**Avis de la Mission Régionale d'Autorité environnementale
Nouvelle-Aquitaine sur
le projet d'installation d'une éolienne au sein du parc éolien
Mont de Transet sur la commune de Mansat-la-Courrière (23)**

n°MRAe 2022APNA99

dossier P-2022-10954

Localisation du projet vis-à-vis des enjeux liés aux chiroptères extrait de l'étude d'impact p.233

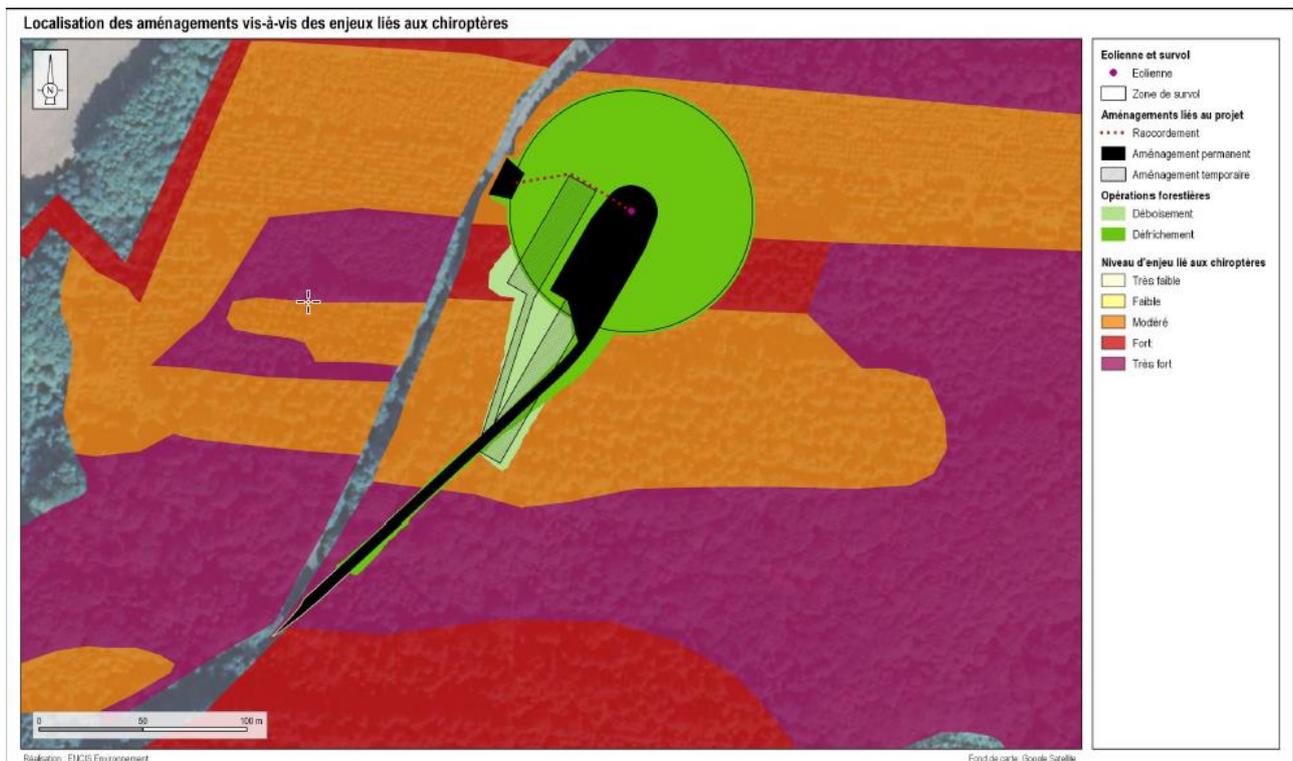
Au contraire, la MRAe constate que le projet va avoir un impact sur une zone à enjeu « très fort » pour les chiroptères et à enjeu « fort » pour l'avifaune. Il semble s'agir de la zone de chênaies acidiphiles évoquée dans l'analyse des enjeux d'habitats naturels (environ 660 m²), traversée par la voie d'accès à

la plate-forme de l'éolienne. Aucune mesure d'évitement n'est mise en œuvre, alors que l'étude d'un tracé alternatif paraît a priori envisageable (et plus court !) pour éviter la zone d'enjeu fort à très fort pour l'avifaune et les chiroptères.

La MRAe considère que la démarche d'évitement (de la séquence ERC) n'a pas été menée de manière satisfaisante et qu'un déplacement de la voie d'accès à la plate-forme éolienne doit être étudié afin d'éviter la zone d'enjeu faunistique maximum.

En termes d'impacts écologiques, le dossier présenté s'avère ne pas avoir mené une démarche satisfaisante d'évitement de zones à enjeux environnementaux « très fort » et « fort » : le dossier doit être réexaminé sur ce point, avec l'étude d'un nouvel accès à la plate-forme, évitant ces enjeux.
